Synthèse des observations et propositions recueillies dans le cadre
de la procédure de Participation du Public par Voie Electronique

~
concernant le projet « Ilot Fertile – Triangle Eole Evangile » à Paris 19^{eme}
qui s'est déroulée du 14 novembre au 14 décembre 2018

Extrait de la pièce PC02-01 – Plan masse des constructions au 1/1000^e

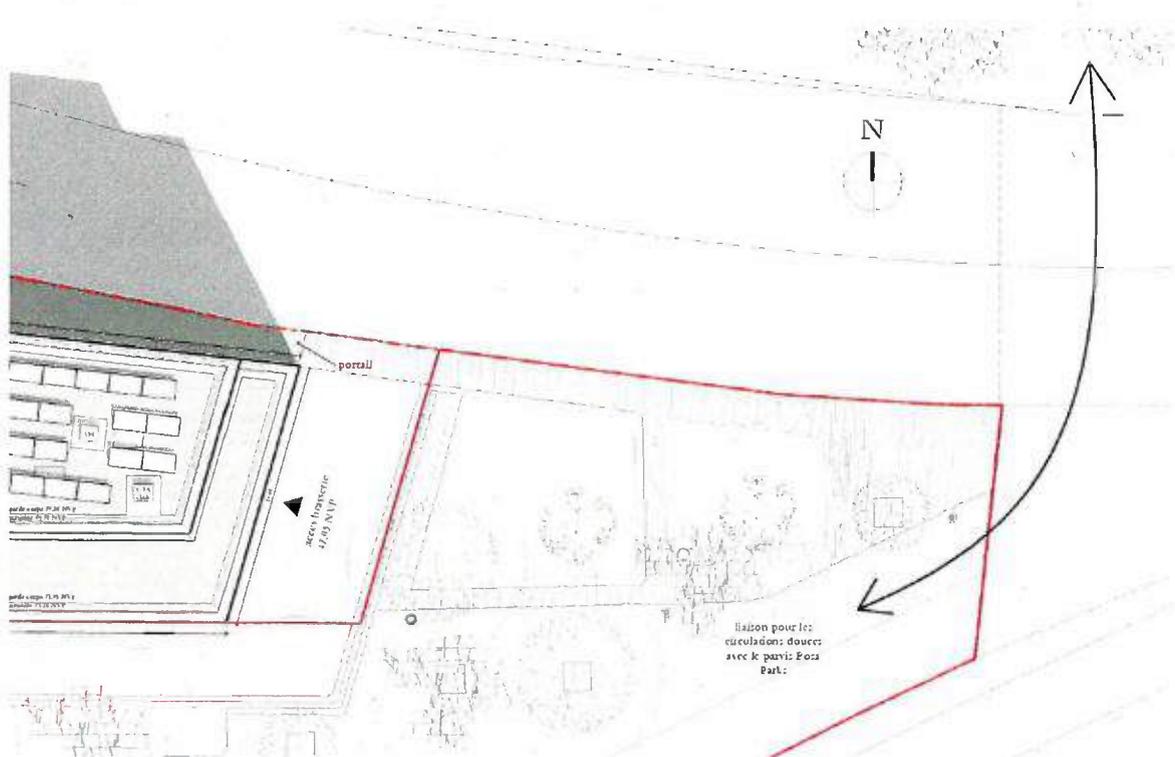
Un contributeur s'interroge sur la liaison géographique qui s'opère entre l'espace ouvert au public créé dans le cadre du projet îlot fertile (et mis en évidence dans la pièce PC 32-02) et le parvis Nord de la gare Rosa Parks : « Ce plan ne donne aucune précision sur la liaison Est de la voirie publique avec le parvis Nord de la gare Rosa Parks qui demeurent séparés par l'emprise foncière de l'ancien remblai du raccordement ferré Chapelle/Evangile. » (observation n°13).

La question de la domanialité et de l'accessibilité de l'emprise de l'estacade est posée dans les observations

De la même manière que précédemment, la pièce PC 32-02 n'a pas vocation à donner de telles informations. Les données de liaison urbaine sont reportées sur les pièces PC 02-01, PC 02-02 (Plans masse des constructions, respectivement au 1/1000^e et au 1/200^e)⁵. Ces deux pièces font état d'une « liaison pour les circulations douces avec le parvis Rosa Parks ». Cette liaison est effectuée à travers du passage sous l'estacade réalisée par la SNCF et à laquelle le contributeur fait d'ailleurs référence dans ses observations n°13 et n°14.

Construire soumise par le pétitionnaire ne concerne que l'emprise explicitée dans le formulaire CERFA⁶ figurant au dossier, et figurée sur la pièce PC32-02. La question de la parcelle voisine, de ses conditions d'accessibilité et de sa domanialité, ne relève pas d'une information nécessaire à la délivrance de l'autorisation d'urbanisme soumise à la présente consultation.

La liaison publique sera bien effective entre la voie nouvelle créée dans le cadre du projet îlot fertile et le parvis Nord de la gare Rosa Parks. Le passage sous l'estacade - dont les travaux sont achevés - a ainsi vocation à être ouvert 24h/24, 7 jours/7, afin d'assurer la continuité des liaisons demandées aux Orientations d'Aménagement et de Programmation du Plan Local d'Urbanisme de Paris, dont un extrait est reporté ci-dessous.

Extraits de la pièce PC07 – Photographies Environnement proche

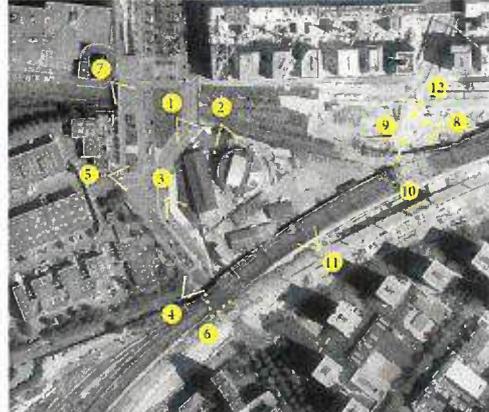
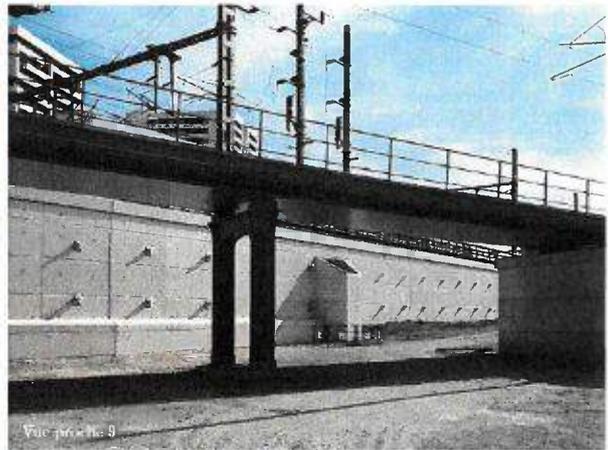
n°13 et 14 (« Concernant le parvis nord de Rosa Parks, est-il toujours propriété de SNCF Réseau ? A-t-il été déclassé du domaine public ferroviaire ? Le dossier est muet sur ces sujets. » ; « Pour que cette emprise soit ouverte au public, il faut envisager soit la cession du sol à la ville de Paris, soit la création d'une servitude de passage dont la contrepartie financière reste à définir entre la ville de Paris et SNCF Réseau. »). En premier lieu, il convient de rappeler que la demande de Permis de

Ces liaisons sont en outre visibles sur les photographies de la pièce PC 07 (Photographies environnement proche⁷) : une liaison directe avec la gare Rosa Parks (vue proche n°10) ainsi qu'une liaison avec le parvis Nord de la gare via le passage sous l'estacade réalisée (vues proches n°8 et 9) :
